**ITINERARIO PALERMO - AGRIGENTO**

**Lavori di ammodernamento del tratto Palermo - Lercara Friddi, lotto funzionale dal km 14,4 (km 0,0 del lotto 2) compreso il tratto di raccordo della rotatoria Bolognetta, al km 48,0 (km 33,6 del lotto 2 - svincolo Manganaro incluso), compresi i raccordi con le attuali S.S. n. 189 e S.S. n. 121**

## **Report riepilogativo delle Modifiche Tecniche inserite in PV1**

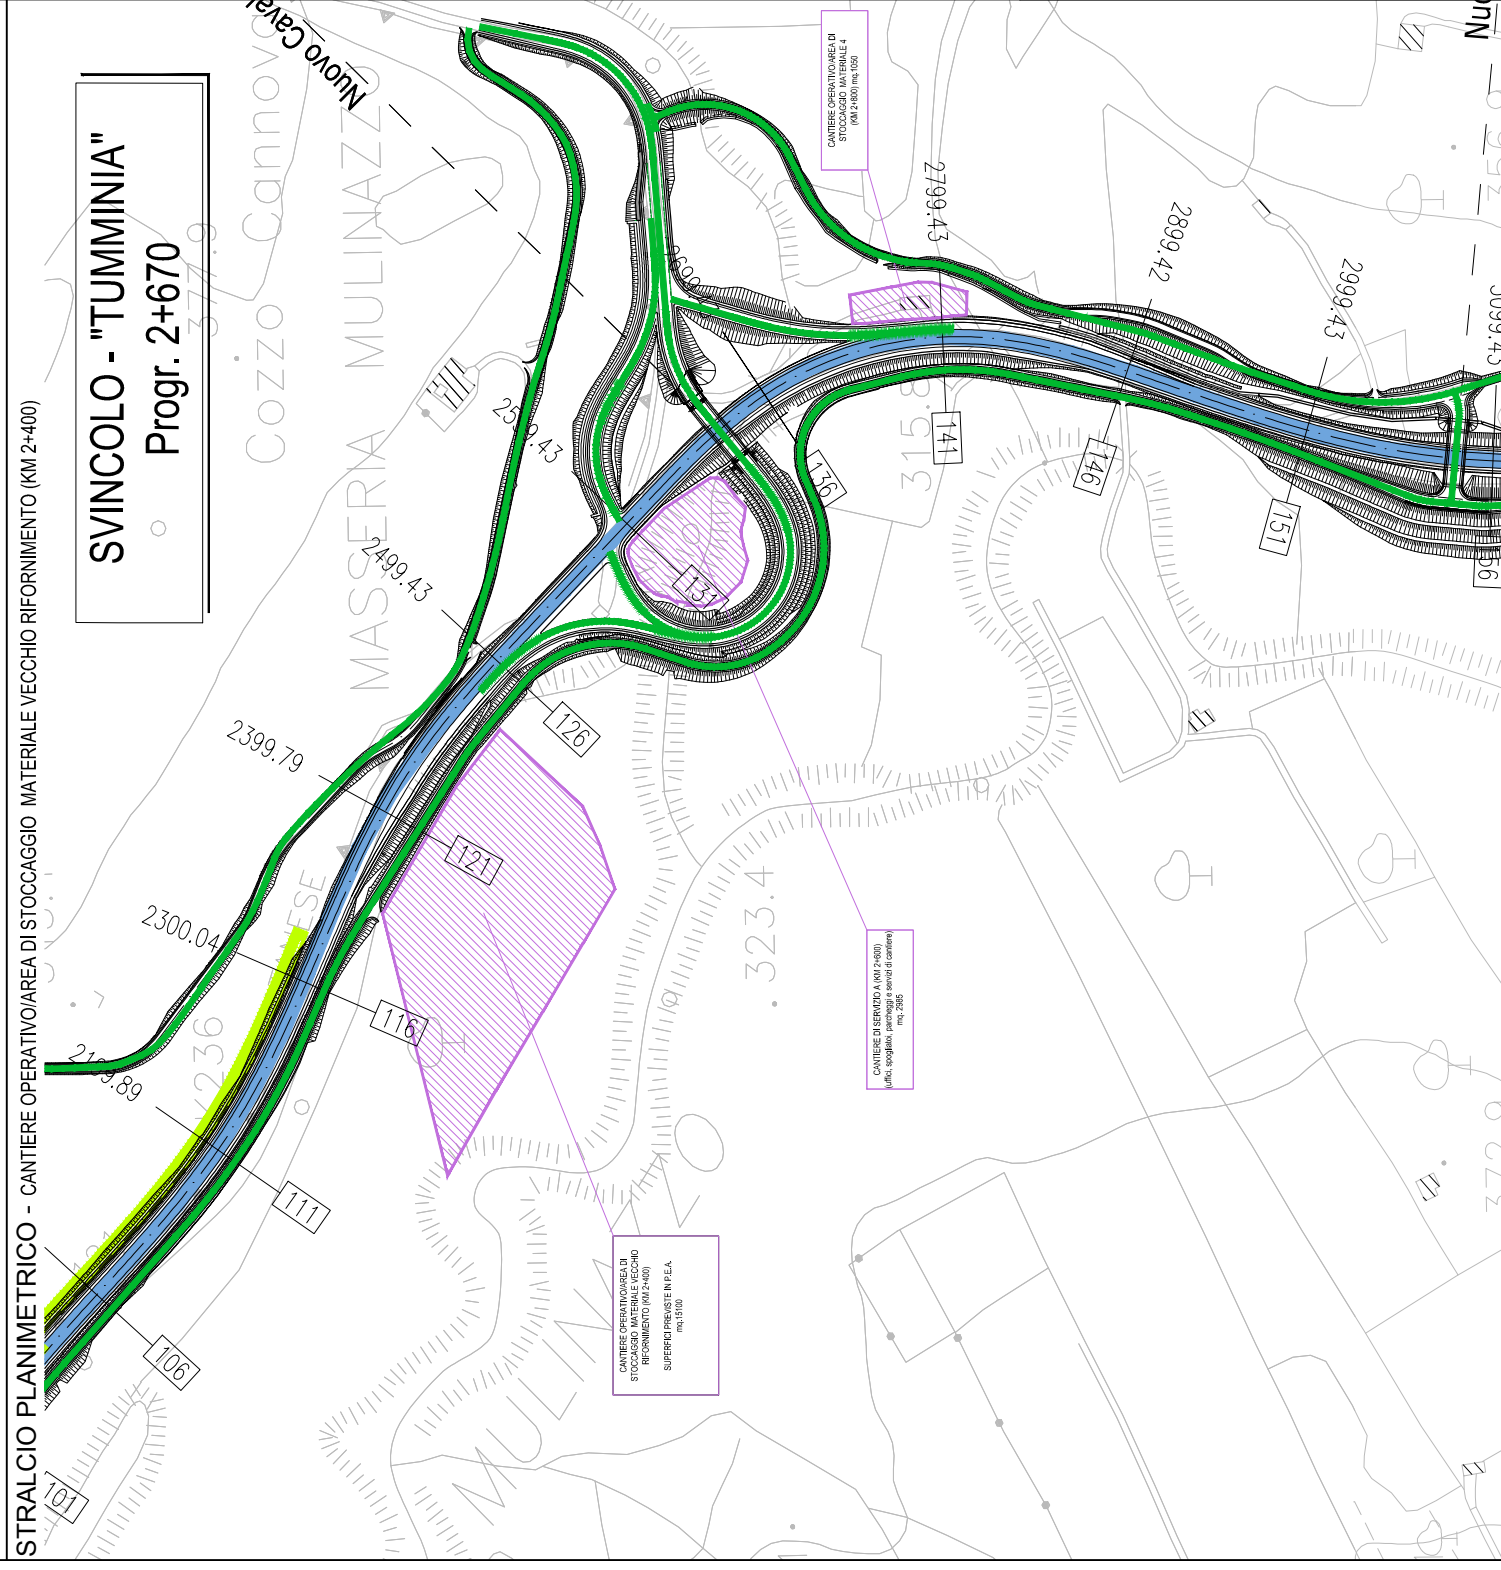
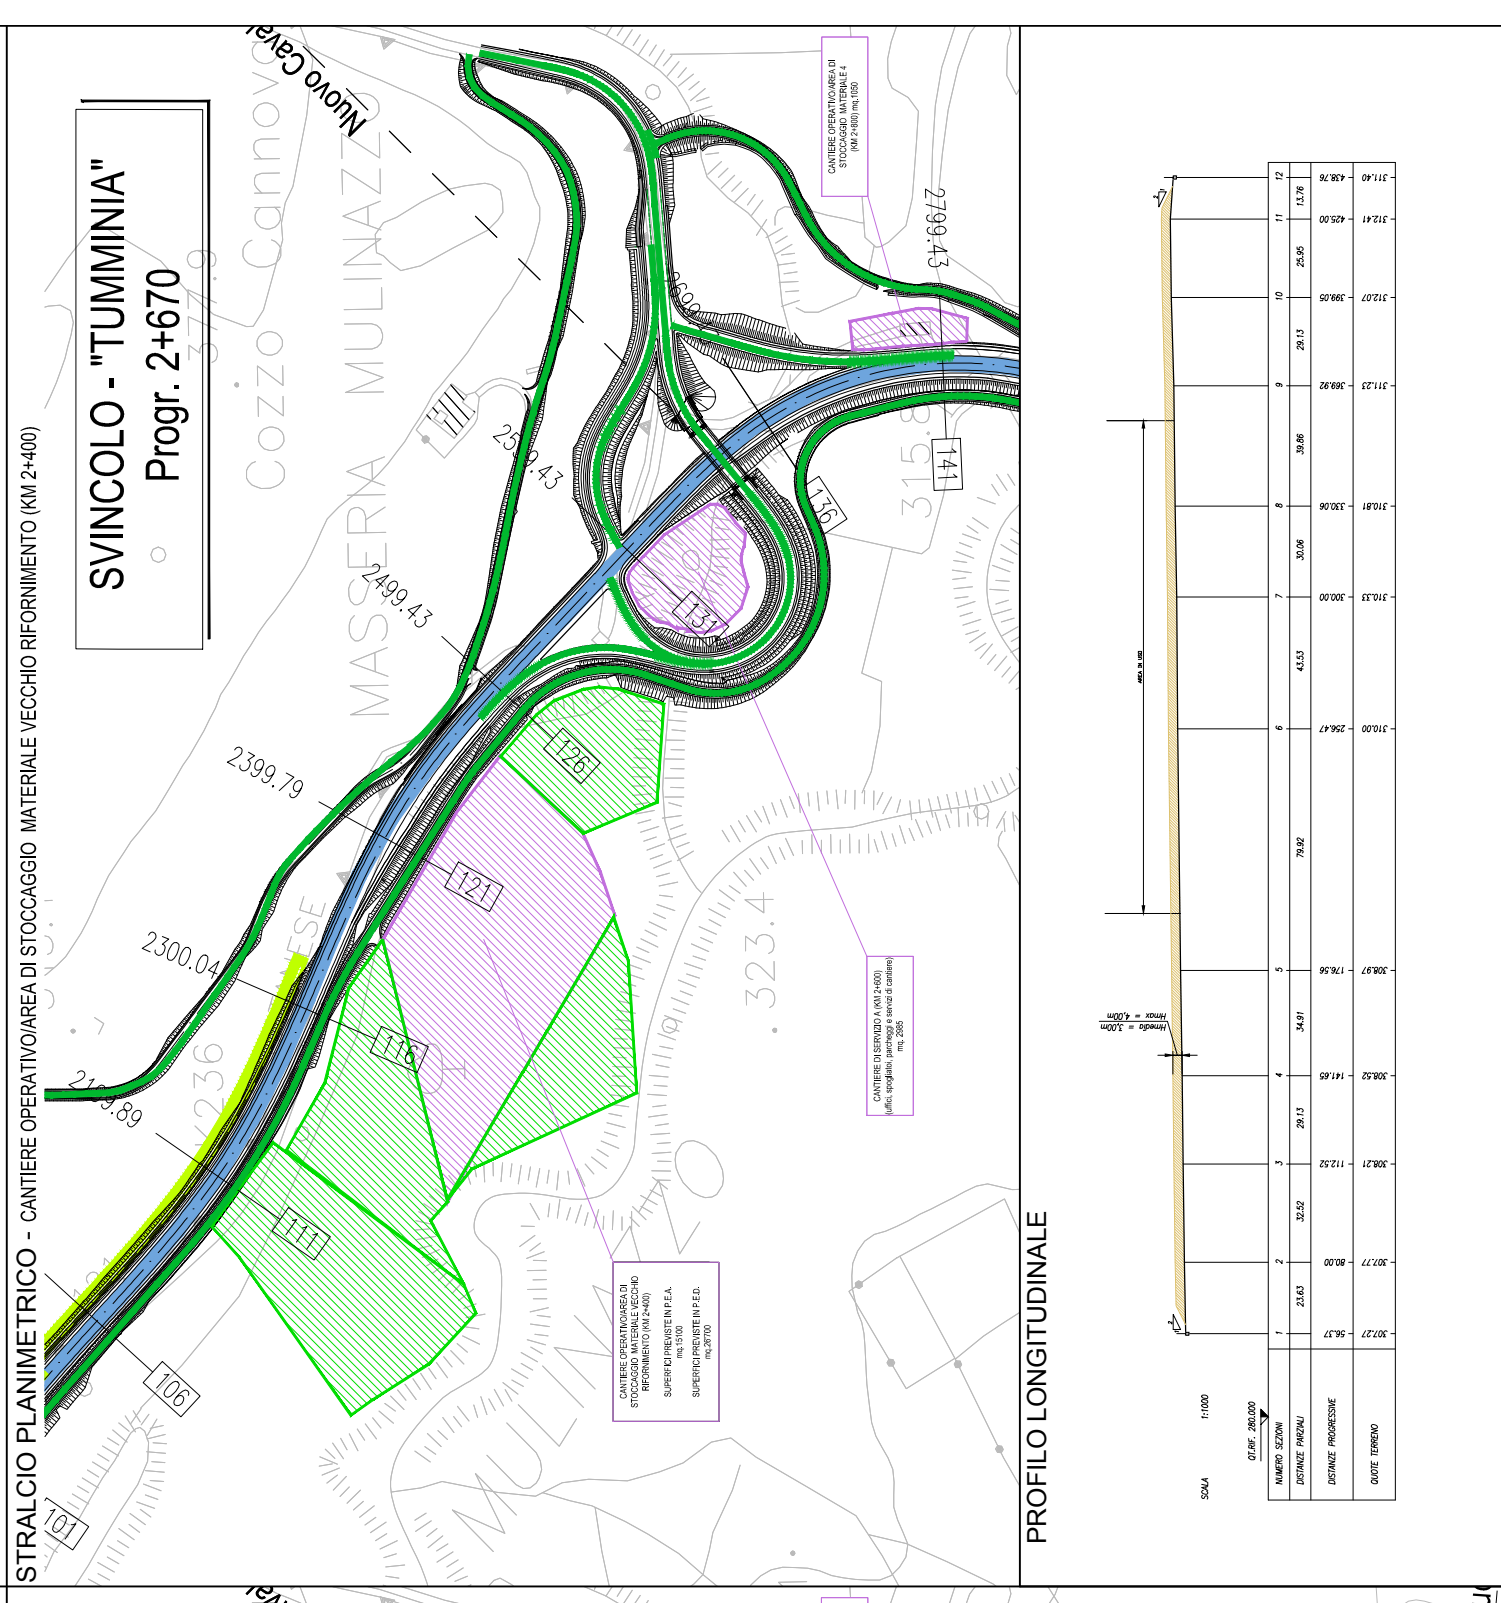
**OGGETTO:** In corso d'opera, a seguito di occorrenze imprevedibili ed imprevedibili, parte dei siti di conferimento finali non sono risultati utilizzabili nei tempi previsti e pertanto il Contraente Generale si è attivato per la predisposizione di una variante al piano di gestione delle materie di P.E., al fine di individuare progettualmente nuovi siti necessari all'esecuzione dei lavori compatibilmente con le nuove tempistiche esecutive degli stessi (sito di Roccapalumba).

Nel transitorio, al fine di permettere il prosieguo senza rallentamenti dei lavori in attesa del compimento dell'iter procedurale approvativo della variante sopra richiamata, il C.G. ha individuato una soluzione che prevede l'ampliamento delle aree di deposito temporaneo, in attesa di utilizzo, già individuate in progetto esecutivo.

Si sottolinea, peraltro, che tale modifica comporta solamente una variazione quantitativa in aumento delle capacità di stoccaggio delle aree di deposito temporaneo di progetto esecutivo, senza alterare, a livello qualitativo, l'architettura del sistema di gestione delle materie nel suo complesso, che rimane inalterato rispetto alle previsioni progettuali originarie.

STRALCIO PLANIMETRICO - CANTIERE OPERATIVO/AREA DI STOCCAGGIO MATERIALE "B" (KM 15+200)

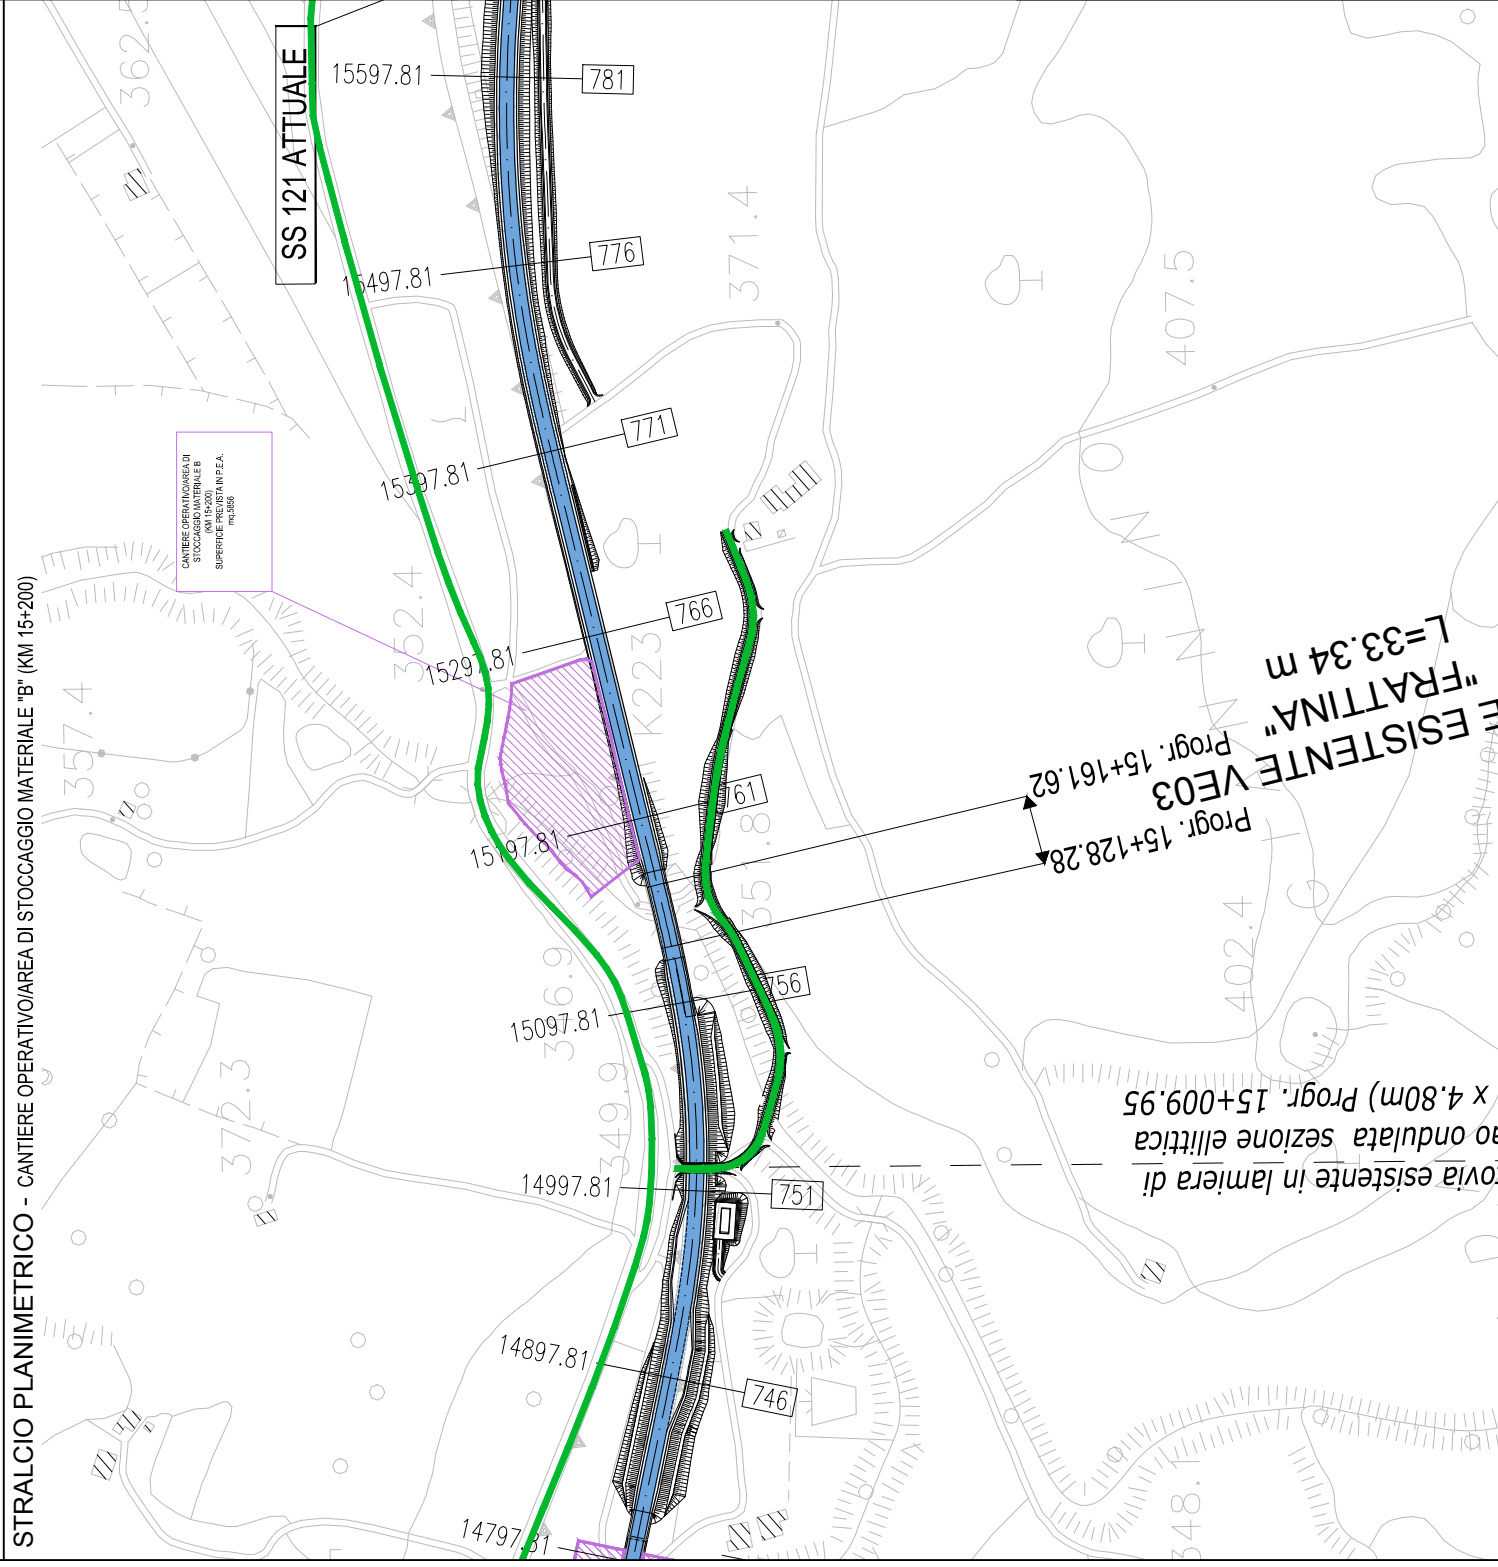
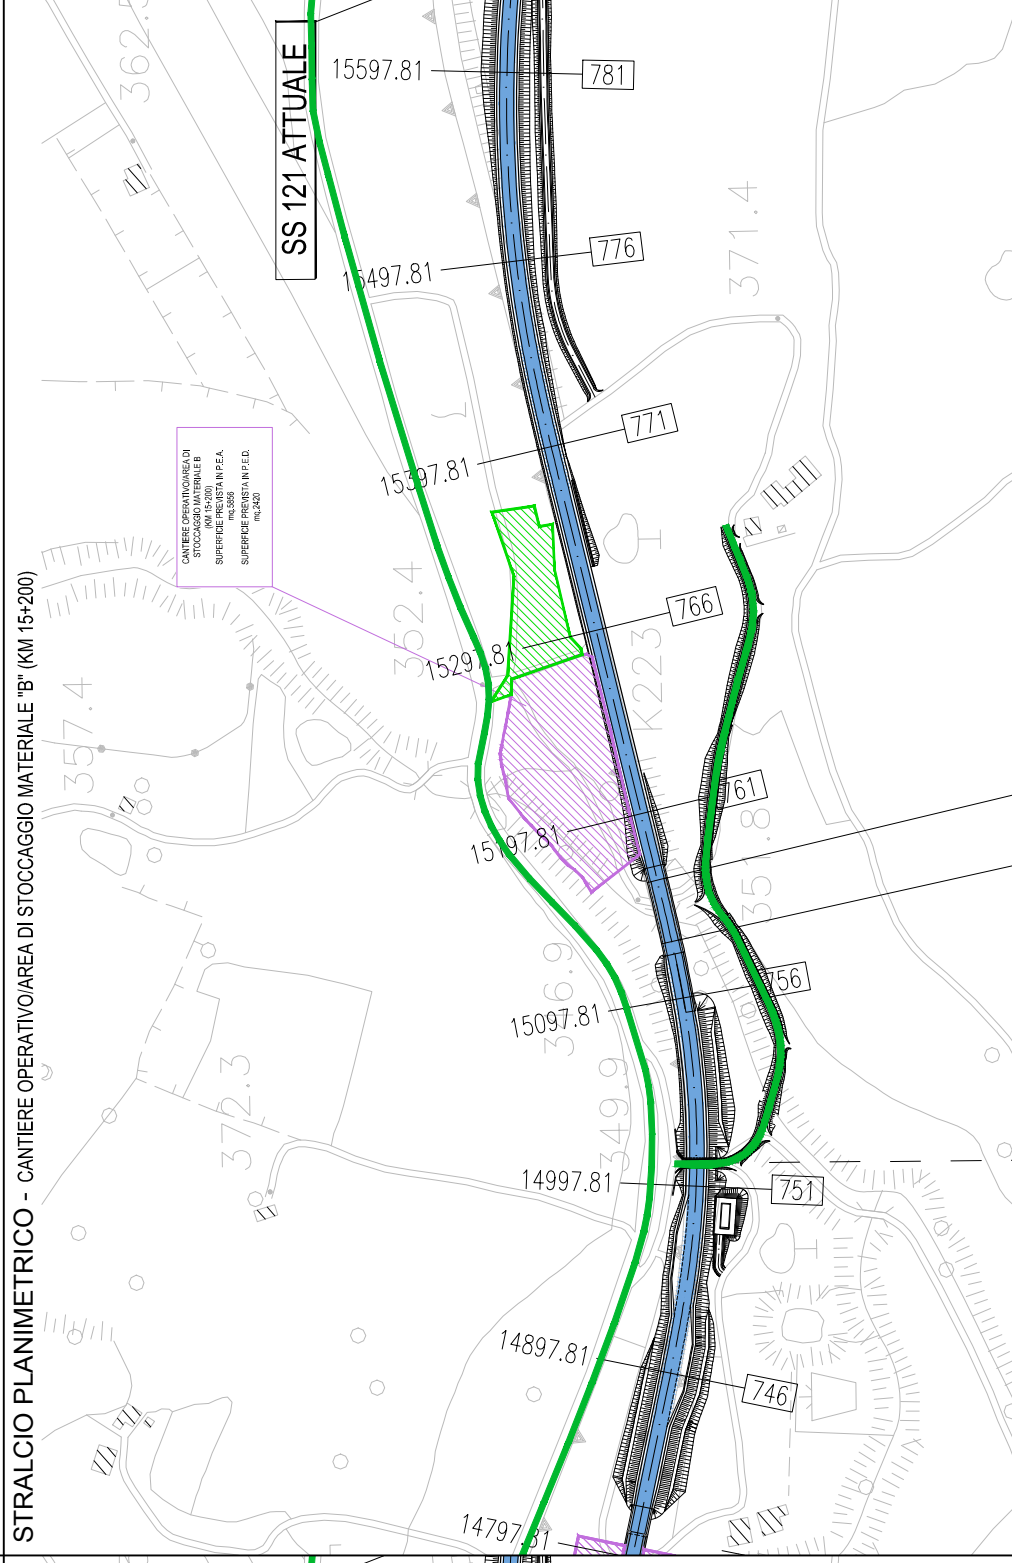
**OGGETTO:** In corso d'opera, a seguito di occorrenze impreviste ed imprevedibili, parte dei siti di conferimento finali non sono risultati utilizzabili nei tempi previsti e pertanto il Contraente Generale si è attivato per la predisposizione di una variante al piano di gestione delle materie di P.E., al fine di individuare progettualmente nuovi siti necessari all'esecuzione dei lavori compatibilmente con le nuove tempistiche esecutive degli stessi (sito di Roccapalumba).

Nel transitorio, al fine di permettere il prosieguo senza rallentamenti dei lavori in attesa del compimento dell'iter procedurale approvativo della variante sopra richiamata, il C.G. ha individuato una soluzione che prevede l'ampliamento delle aree di deposito temporaneo, in attesa di utilizzo, già individuate in progetto esecutivo.

Si sottolinea, peraltro, che tale modifica comporta solamente una variazione quantitativa in aumento delle capacità di stoccaggio delle aree di deposito temporaneo di progetto esecutivo, senza alterare, a livello qualitativo, l'architettura del sistema di gestione delle materie nel suo complesso, che rimane inalterato rispetto alle previsioni progettuali originarie.
